Automatisk tilbakemelding - Melding om oppstart av detaljreguleringsplan for kirkestue og kirke i Kvitsøy kommune - planid. 2024001

Uttalelse til planoppstart av detaljregulering for kirkestue og kirke - Plan 2024 001

NVEs innspill - Varsel om oppstart - Detaljreguleringsplan for kirkestue og kirke - Planid 2024001 - Kvitsøy kommune

Uttalelse - oppstart - reguleringsplan - Kvitsøy 16/13 m.fl.- detaljregulering kirkestue og kirke - planID 2024001

Figur 1 Planområdet markert på utsnitt fra kommuneplanens arealdel.

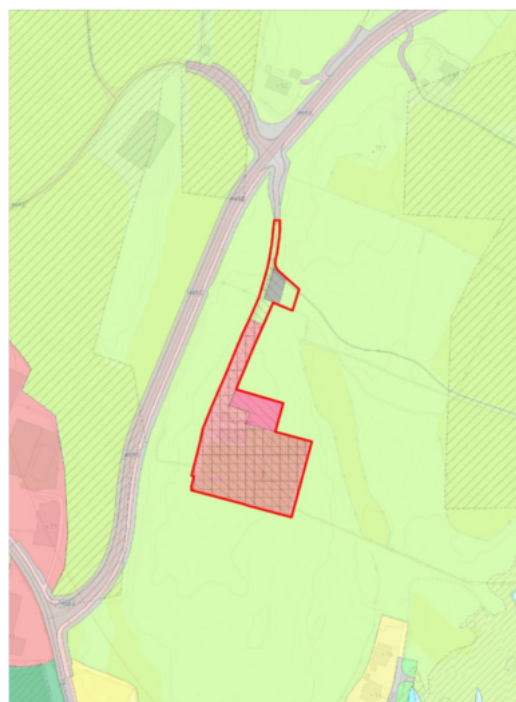
Nye tiltak i området vil plasseres på landbruksareal som i dag er innmarksbeite. Deler av arealet ble omdisponert til offentlig og privat tjenesteyting og vegformål ved forrige rullering av Kvitsøy sin kommuneplan, vedtatt i 2020. Den nasjonale jordvernstrategien er innskjerpet siden den gang, det samme er de nasjonale og regionale jordvernmålene. I området må det planlegges for en effektiv arealbruk som begrenser omdisponeringen av landbruksjord til et minimum for å ivareta intensjonene med planarbeidet. Dette gjelder særlig i området for snuplass og parkering, hvor det antydes at man vil gå ut over det arealet som er avsatt til formålet i kommuneplanens arealdel. Vi har ingen merknader til at eksisterende veg reguleres inn for en sømløs overgang til tilstøtende reguleringsplan.
